UNIVERZITNÁ NEMOCNICA MARTIN
KOLLÁROVA 2, 036 59 MARTIN

Naša značka:
GR-504/OVO-185/21/Je

v Martine, dňa:
16.02.2021

Vec: Vysvetlenie a oprava súťažných podkladov k podlimitnej zákazke „Dodanie a montáž nábytku do priestorov dostavby 6. pavilónu Univerzitnej nemocnice Martin“

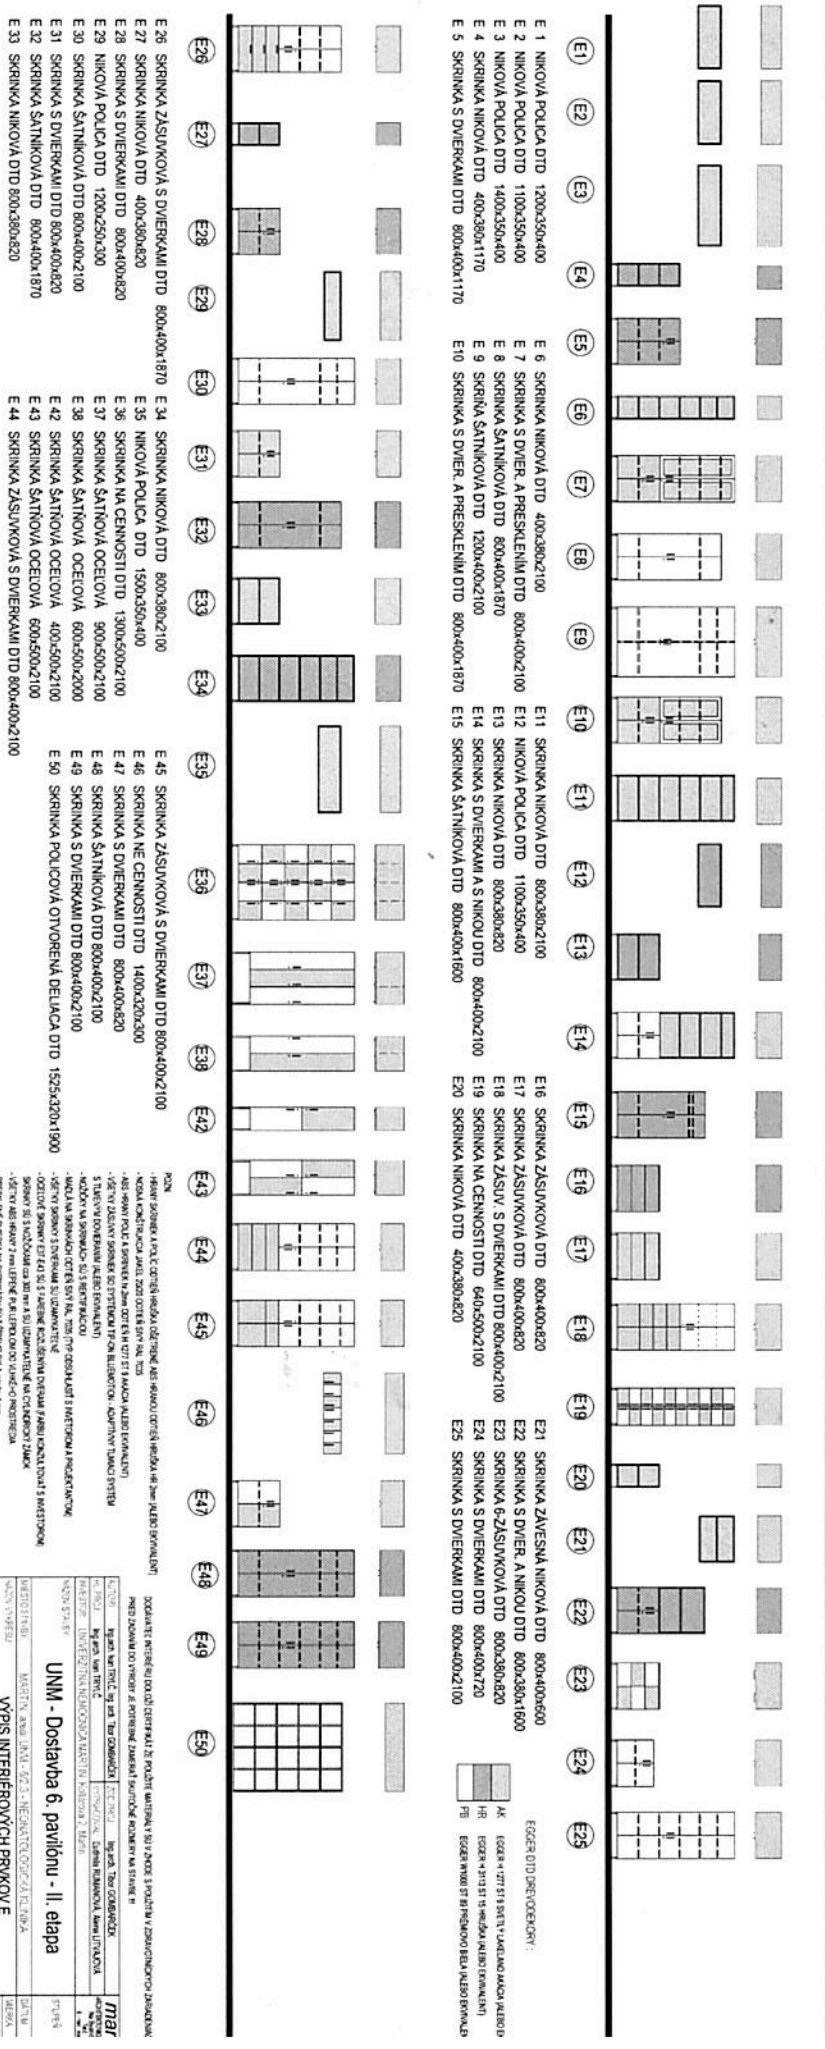
Otázka č. 17: Prosíme o bližšiu špecifikáciu ku položke akrylátová vanička na umývanie novorodencov – výkres. č. 41 Neonatológia – presnejší typ, značku, rozmery, prípadne či je možné ju nahradiť aj nerezovou vaničkou?

Odpoveď: *Je to akrylátová vanička na celý rozmer skrinky, ale je možné použiť aj atypickú vaničku alebo nerezovú vaničku. Vanička je s výpustom vody a zabudovaná do skrinky (viď. obrázok B).*

UNM - Dostavba 6. paviljonu - II. etapa
VPIS INTERIERNYCH PRÁVKOV E

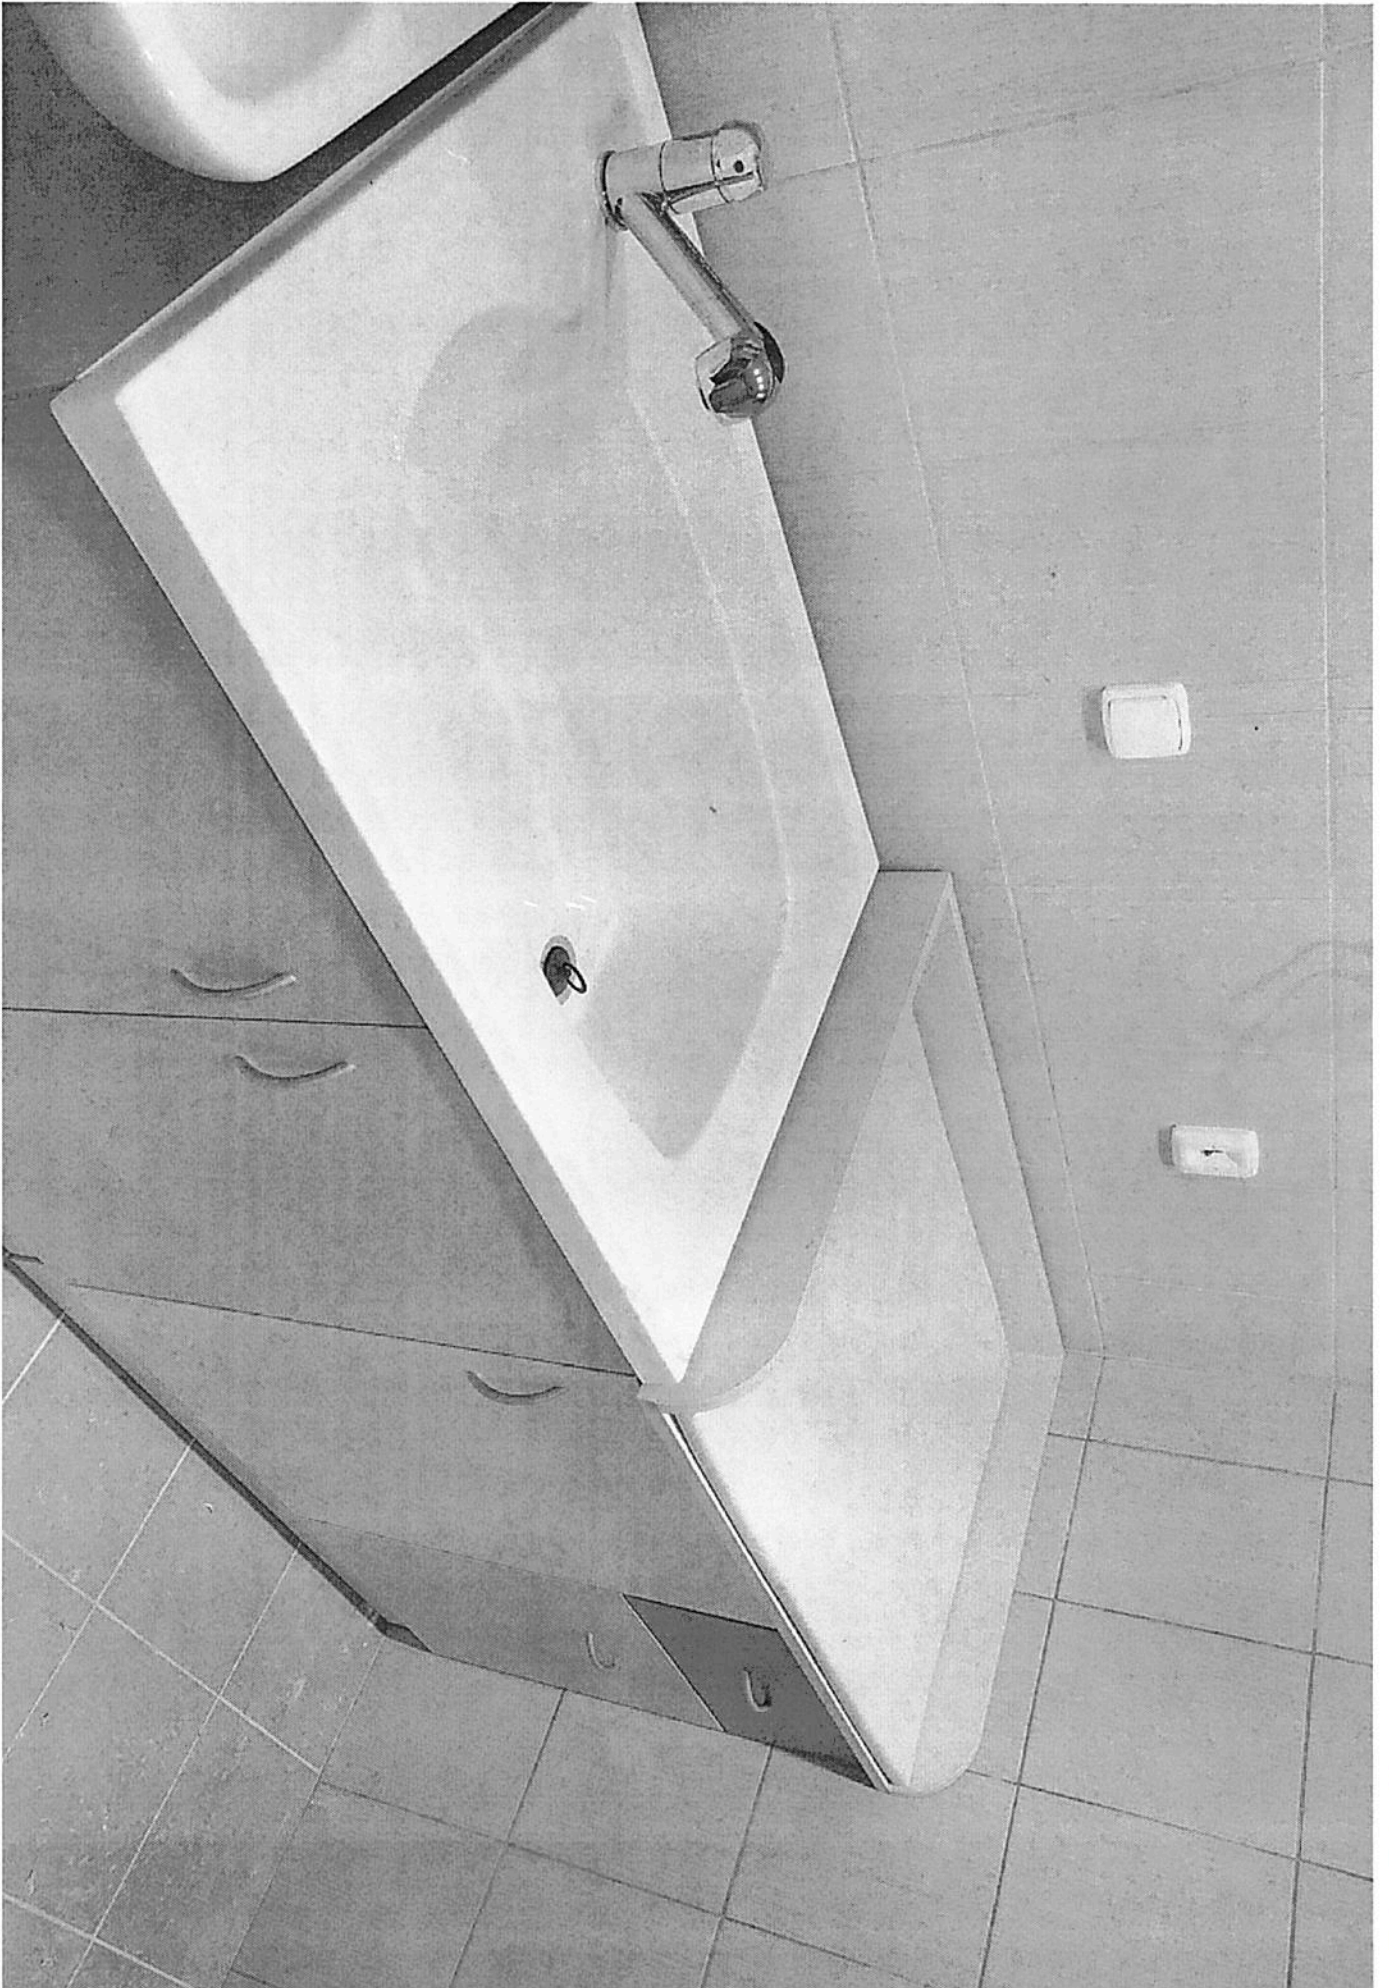
Otázka č. 3: V projektovej dokumentácii – 5 výpis prvkov E u položky E37 skriňa je trojdielna, t.j. šírka 900 nie 600 ako E38 a teda v príloha_ č. 1_kz-časť_č. 1....chcete E37 trojdielnu alebo E38 dvojdielnu skriňu?

Verejný obstarávateľ upravuje v časti C. Opis predmetu zákazky a v časti E. Obchodné podmienky realizácie a dodania predmetu zákazky v Prílohe č. 1 Špecifikácia parametrov predmetu zmluvy vrátane kalkulácie zmluvnej ceny súťažných podkladov a v prílohe č. 4a súťažných podkladov: Vlastný návrh na plnenie predmetu zákazky v časti č. 1 – Dodanie a montáž nábytku na mieru do priestorov dostavby 6. Pavilónu Univerzitnej nemocnice Martin položku č. 60 – ID E37 – Skrinka šatňová: rozmery 600x500x2100 mm nasledovne:

Požadovaný technický parameter / opis / požadovaná hodnota								
P.č.	ID	Názov	2.NP	3.NP	4.NP	Rozmery (mm)	Počet/ks	Obchodný názov, resp. typové označenie:
60	E37	Skriňa šatňová	3			900x500x2100	3

Zároveň verejný obstarávateľ upravuje v projektovej dokumentácii – 5 výpis prvkov E u položky ID E37 nasledovne:

„E37 – Skrinka šatňová: rozmery 900x500x2100 mm (vid'. obrázok A)“.
